## Honda Sports クロノグラフをご購入のお客様へ

2017年2月14日

Honda 公式ウェア&グッズ オンラインショップ

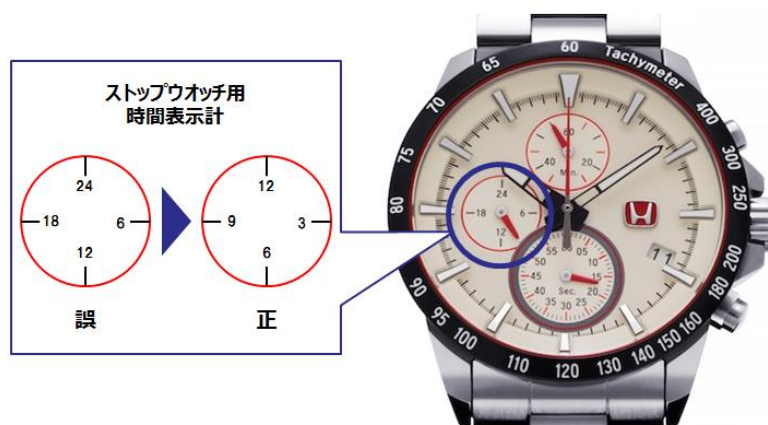
これまで販売致しました「Honda Sports クロノグラフ」において、文字板に誤表記がございました。

ストップウォッチ使用時、左側の時間表示計の針は12時間で一回転するのに対して、文字盤の表記が誤表記により24時間となっています。通常の時計としての機能には問題ありませんが、ストップウォッチとして1時間以上計測した場合に計測時間を読み違える可能性があります。

ご愛用のお客様には大変ご迷惑とご心配をお掛け致しますこと、深くお詫び申し上げます。つきましては、対象となる製品をお持ちのお客様のご要望に応じて、誤表記を修正した文字板に無償で交換修理させて頂きましますので、下記『セイコーインスツル・ウォッチお客様相談室』までご連絡頂きますようお願い申し上げます。
